Oficio No. SG **2095**

Asunto: Proyecto Modificadorio "Centro Comercial Pasaje Sanguña"

La Subcomisión Técnica de Áreas Históricas y Patrimonio, conoció el Oficio No. STHV-DMDU-2018-3290 de 6 de julio de 2018, suscrito el Arq. José Luis Barros, Director Metropolitano de Desarrollo Urbanístico de la Secretaría de Territorio, Hábitat y Vivienda, relacionado con el Proyecto arquitectónico modificadorio "Centro Comercial Pasaje Sanguña", en el predio No. 1252205, clave catastral No. 40001-14-046, ubicado en la calle Chile, barrio La Merced, parroquia Centro Histórico, propiedad del **MUNICIPIO DEL DISTRITO METROPOLITANO DE QUITO**.

“PROYECTO MODIFICATORIO CENTRO COMERCIAL PASAJE SANGUÑA”

Imagen 8. Comparativo de modificaciones, izq.: Proyecto 2014; der.: Proyecto 2018. En círculo se enmarcan las modificaciones realizadas en implantación del proyecto.
Elaboración: DEPP- IMP 2018

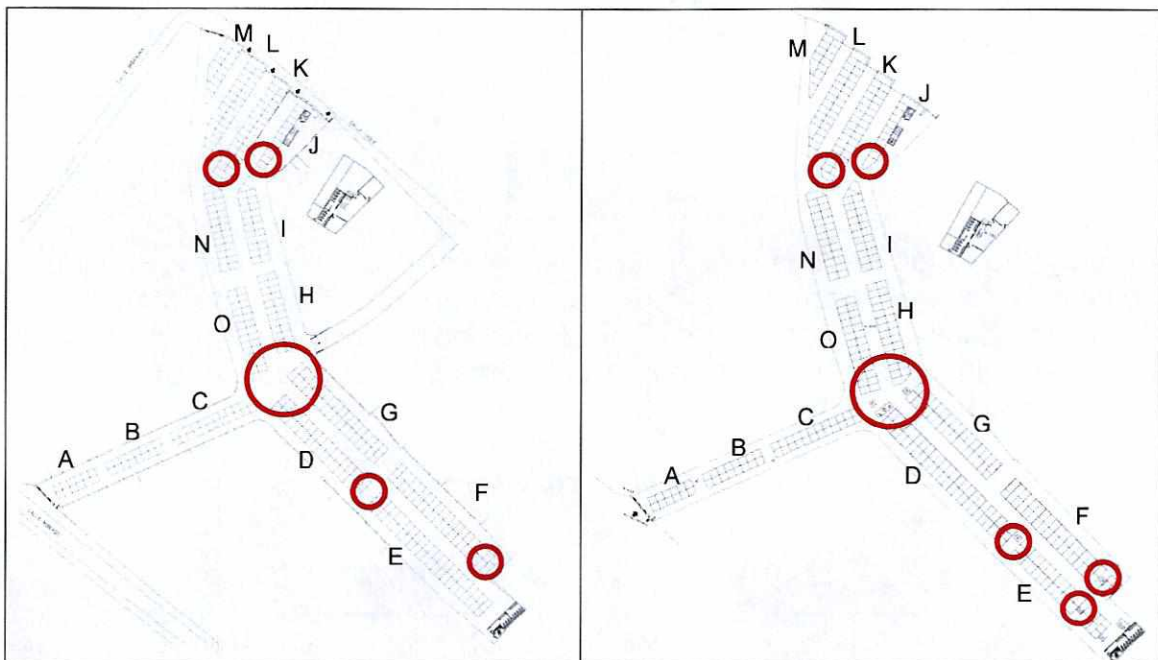
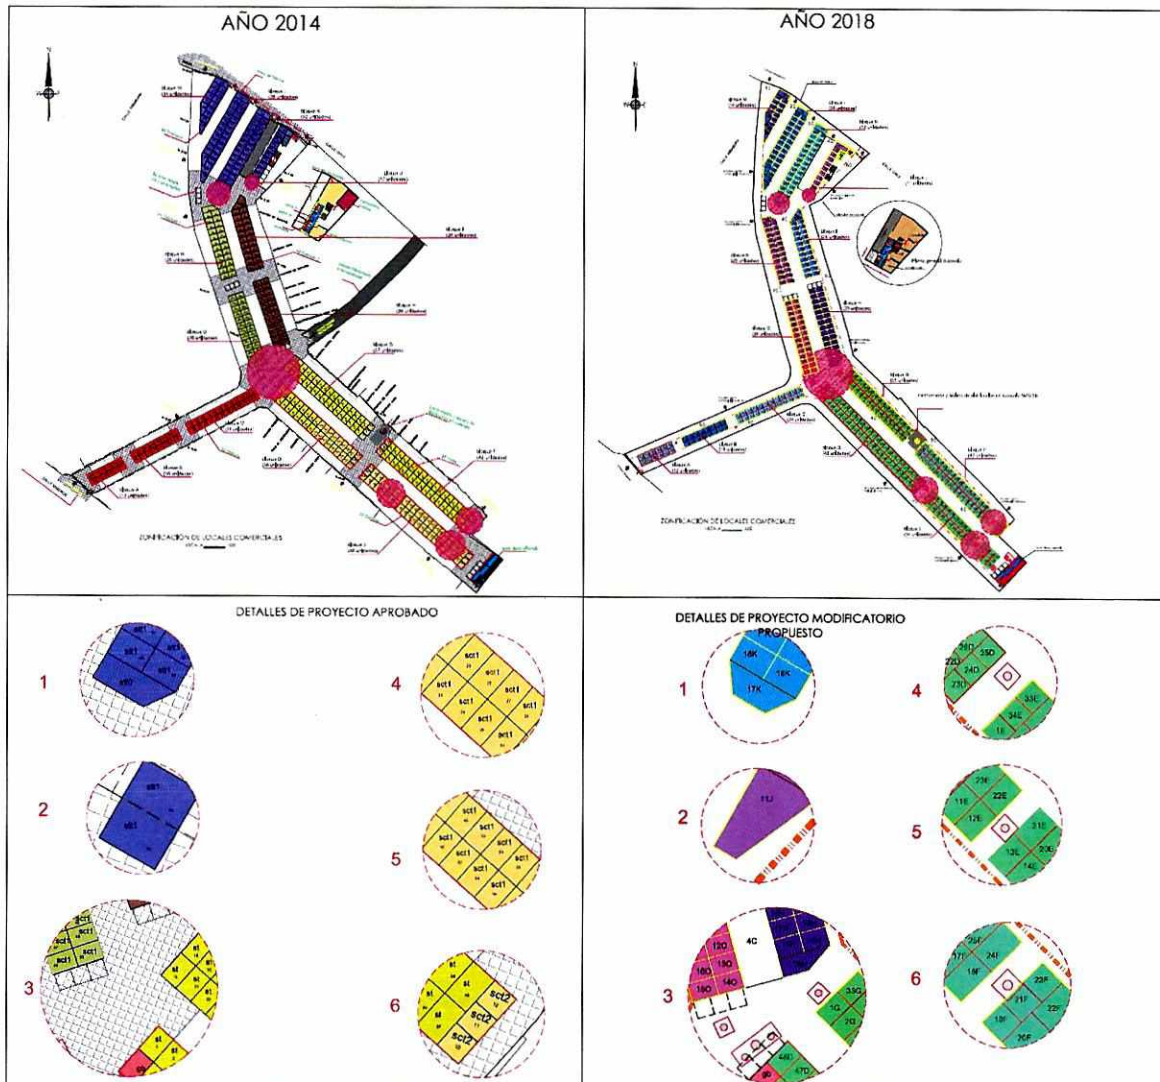
- Las modificaciones resumidas en la imagen 8, se refieren al cambio de la implantación de los bloques D, E, F, y G (primera fase), debido a la libertad que requieren las bocas de inspección de las redes de alcantarillado, siendo necesario reubicar seis (6) locales comerciales en la siguiente fase constructiva. Los cambios que atañan en los bloques J y K, son en función de acondicionar la circulación de manera directa en los corredores evitando la generación de puntas en las esquinas de los bloques.

- Los cambios en asunto son solo a nivel de implantación, el proyecto respeta la concepción ingenieril de la estructura, sistemas hidráulicos y eléctricos; se respetan los criterios para distribuir las cargas de la nueva edificación al suelo, los criterios emitidos por el Cuerpo de Bomberos de Quito y las recomendaciones de la Empresa Pública Metropolitana de Agua Potable y Saneamiento.
